Beratungsprotokoll vom 15.03.2016

Einrichtung: Gesamtverbandsvorstand
Upland

Gebäude/Bereich: Kirche in Rhena

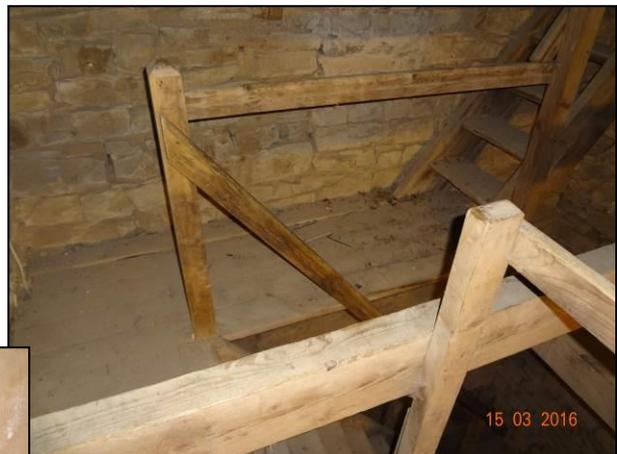
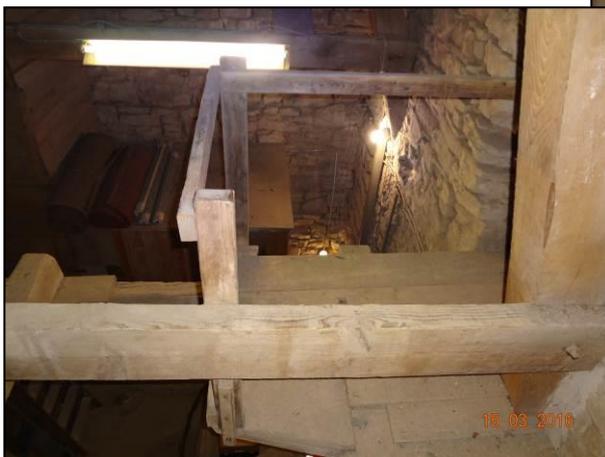
1. **Mangel:** Die Sicherung der Bodenöffnung und des KirchschiFFzuganges waren unzureichend.

Gefahr: Es besteht Absturzgefahr.

Maßnahme: Es sind Umwehrungen, z.B. Geländer oder Brüstungen anzubringen, die mindestens 1 m, bei möglichen Absturzhöhen von mehr als 12 m, mindestens 1,10 m hoch sind. Umwehrungen müssen mit Fußleisten und Knieleisten ausgestattet sein.
